Gdy rozum śpi budzą się
nadinterpretacje, czyli jak utracić
inicjatywę.

Kontynuacja wątku o roli inżyniera ruchu drogowego

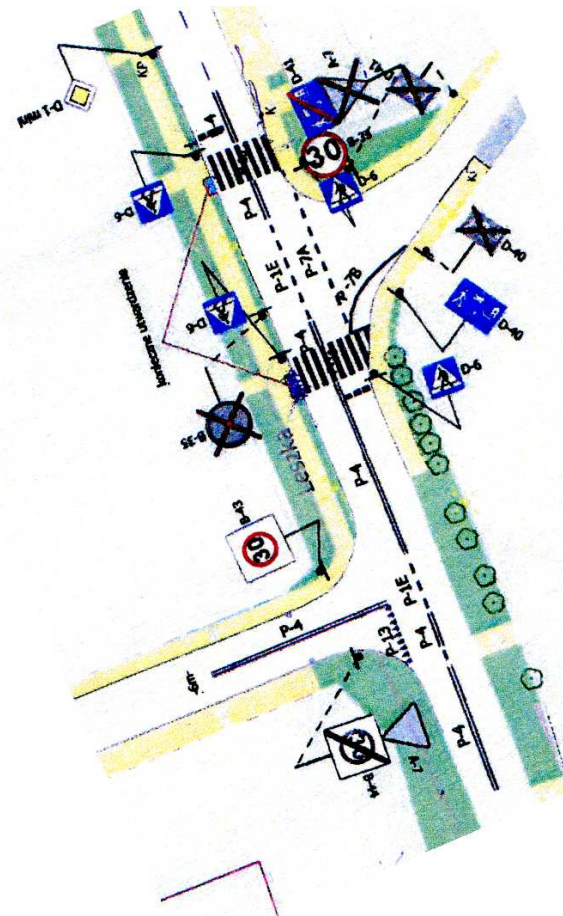
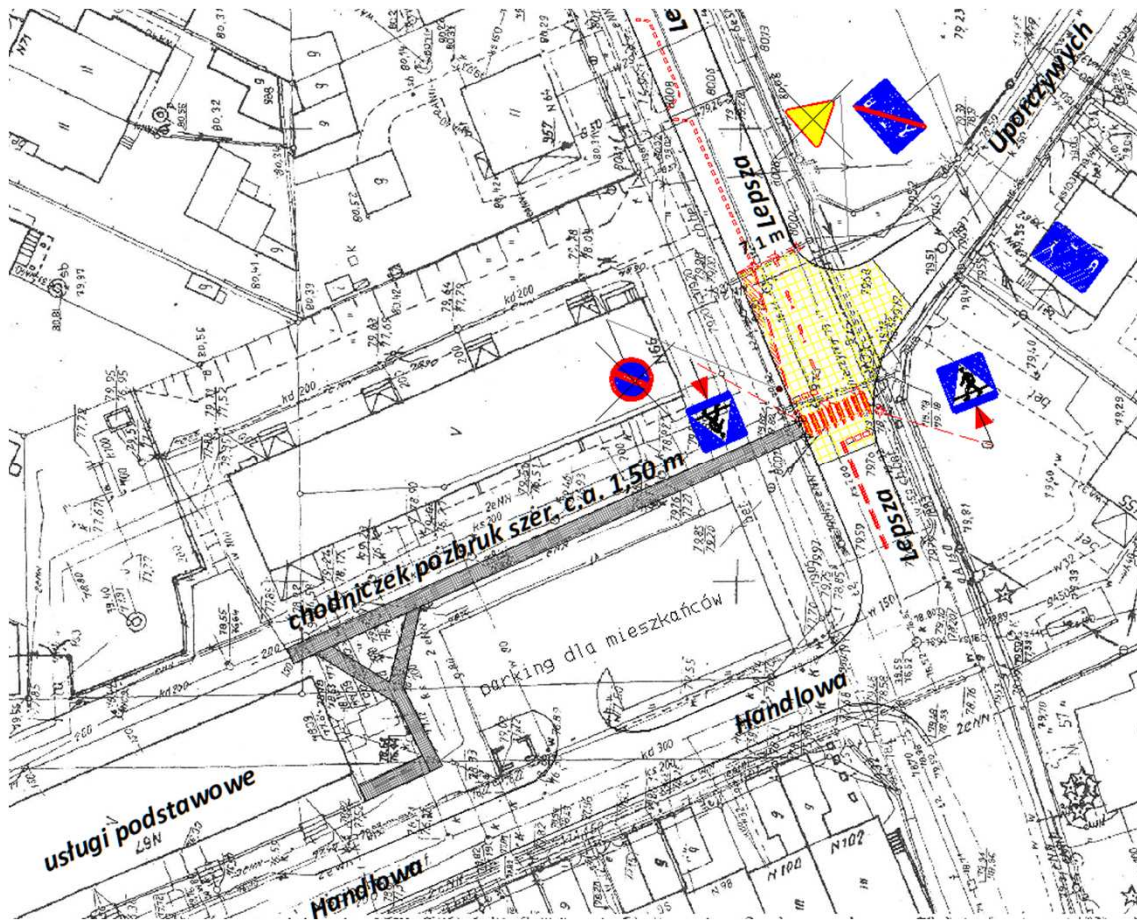
wyznaczcie przejście – choćby takie: (szkic #1)

Zaprojektowano – ale takie: (szkic #2)

- Wersja inicjatorów **1 przejście**

- Wersja projektantów - **2 przejścia**

- Niechaj wariant inicjatorów „oddolnych” z 1 przejściem przez ulicę *Lepszą* nazywa się „1” – **na to rozwiązanie nie godzi się „miasto”**.
- a wariant projektantów z 2 dwoma przejściami przez ulicę *Lepszą* nazywa się „2” – **na to rozwiązanie nie godzą się „oddolni”**.

Wariant „1” proponuje jedno przejście **jedynie ograniczając likwidację miejsc postojowych** po zachodniej stronie ulicy *Lepszej*, natomiast wariant „2” **likwiduje wszystkie miejsca postojowe** po zachodniej stronie ulicy *Lepszej*.

Wariant „1” sugeruje, że jedno przejście **jest zupełnie wystarczające**.

Wariant „2” jest rozwiązaniem standardowym sprawiającym **wrażenie braku dostatecznego rozpoznania lokalnych warunków ruchu**.

Wariant „1” **może być przecież etapem** dochodzenia do wariantu „2”, chyba, że opornym chodzi o to, aby poczekać (oby nie) z realizacją wariantu „2” do pierwszego wypadku, z obecnie niczym niechronionym, pieszym.

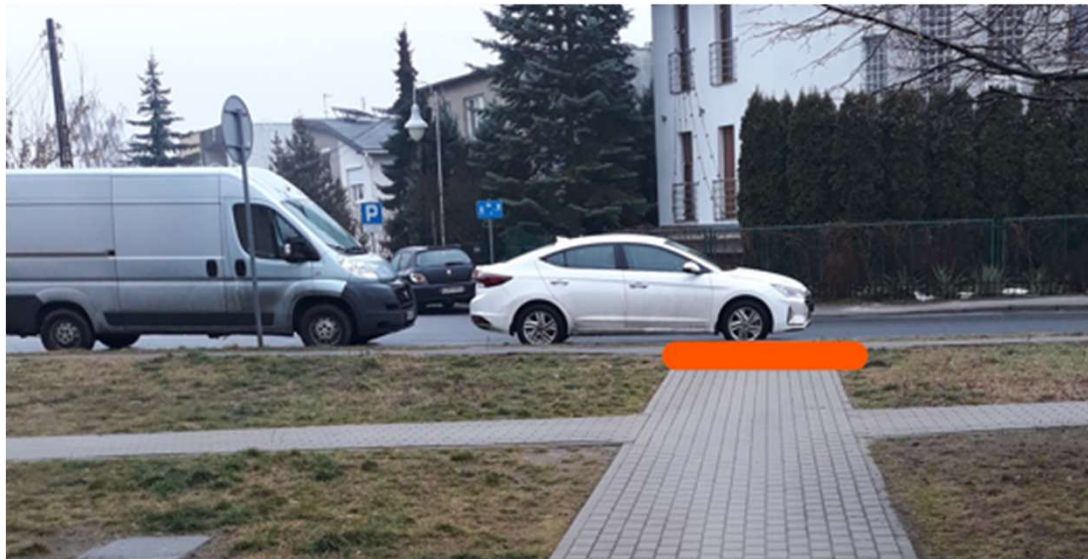
Piesi idący w stronę ulicy *Uporczywych* nie mają żadnej widoczności nadjeżdżających z lewej strony pojazdów - i wzajemnie kierujący nie widzą pieszych.

Może tak byłoby bezpieczniej

A można było poprawić stan rzeczy przy znakowaniu Strefy Zamieszkania (D-40) na ulicy *Uporczywych*

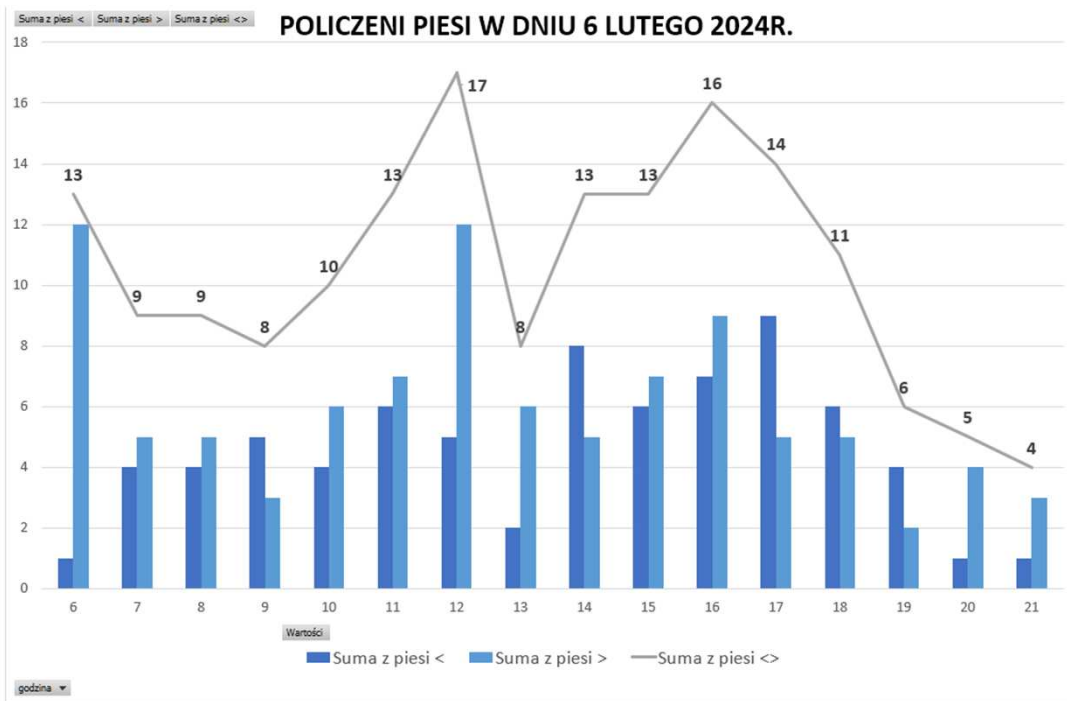
- Tak, tak - to znak B-35 „zakaz postoju” na środku skrzyżowania (Google 2019r.)

„miasto” – po co tu przejście dla pieszych? w obszarze „tempo 30” i w dodatku na „nieskrzyżowaniu” ?!

- od lat wygląda to tak jak na zdjęciu, ale „nadinterpretacje” pozwalają na odmowy, inżynier ruchu nigdy nie miał łątwo, ale w dobie „prawniczenia” to kompletny klops - a’propos projekt wyłącza ! ulicę *Lepszą* z obszaru „tempo 30”.

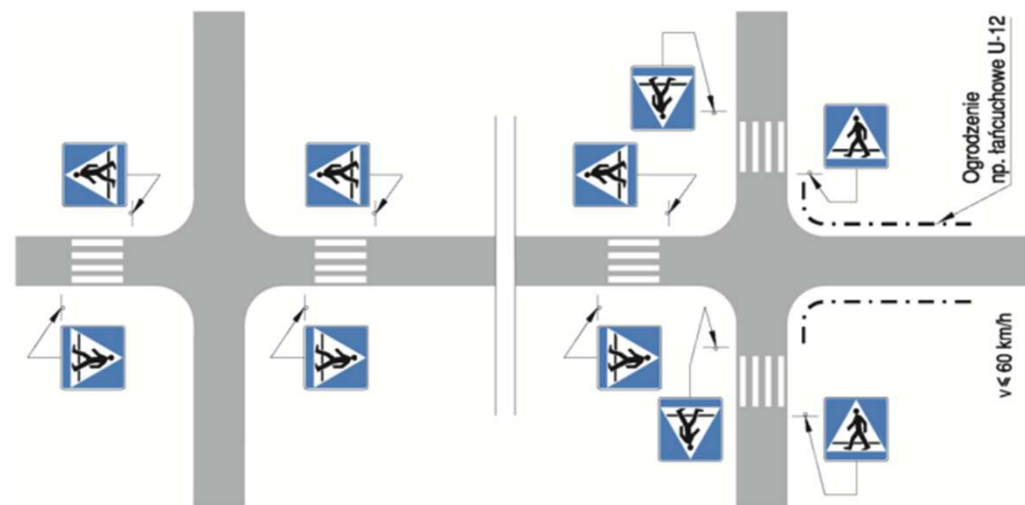
Odpowiadając na pismo z dnia 14 listopada 2024 r. Oddział Kontroli i Projektów Organizacji Ruchu oraz Koordynacji Przedsięwzięć przekazuje stanowisko dotyczące zmian w projekcie strefy tempo 30:

- Ad. 1. Zgodnie z obowiązującymi przepisami [1] w strefach ograniczonej prędkości, wszystkie skrzyżowania powinny być równorzędne. Stanowią one jeden z elementów organizacji ruchu, które wpływają na uspokojenie ruchu i podniesienie poziomu bezpieczeństwa.
- Ad. 2. Wyznaczenie przejścia tylko na jednym wlocie (wylocie) drogi na skrzyżowanie oznacza jednocześnie zakaz przekraczania przez pieszych tej jezdni na drugim wlocie (wylocie) oraz w odległości 100 m od niego. W przypadku niepełnego wyznaczenia przejść pozostałe narożniki skrzyżowania należy ogrodzić.

Wobec powyższego tut. Oddział informuje, że nie jest przewidywana zmiana zatwierdzonego projektu stałej organizacji ruchu.

ale - Ad1. – ulicę *Lepszą* przecież wyłączono w projekcie ze strefy „tempo 30”; a **likwidacja miejsc postojowych** wzdłuż zachodniej krawędzi jezdni ulicy *Lepszej* nie wpływa na uspokojenie ruchu i poprawę poziomu bezpieczeństwa - a **wręcz przeciwnie – bo postój pojazdów spowalnia ruch, likwidacja postojów - odwrotnie .**

ale – Ad2. – to nadinterpretacja „czerwonej księżeczki” gdyż powołano się tylko na wygodniejszą część – (Rys. 5.2.6.8. Wyznaczenie przejść dla pieszych nie na wszystkich wlotach na skrzyżowanie (Dz.U.z 2019r. poz. 2311 ze zm. Str. 203) – **mianowicie tę z prawej strony a jest tam też i lewa strona!**

Rys. 5.2.6.9. Oznakowanie przejść dla pieszych na skrzyżowaniu typu „T”

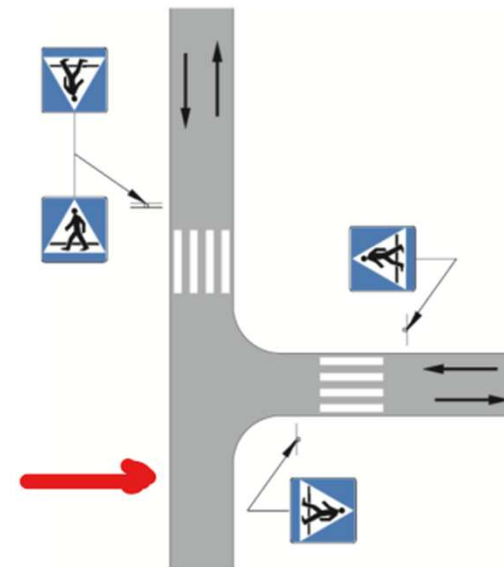
Tymczasem nie walcząc z inicjatywą można było się oprzeć na rysunku w „czerwonej książeczce” :
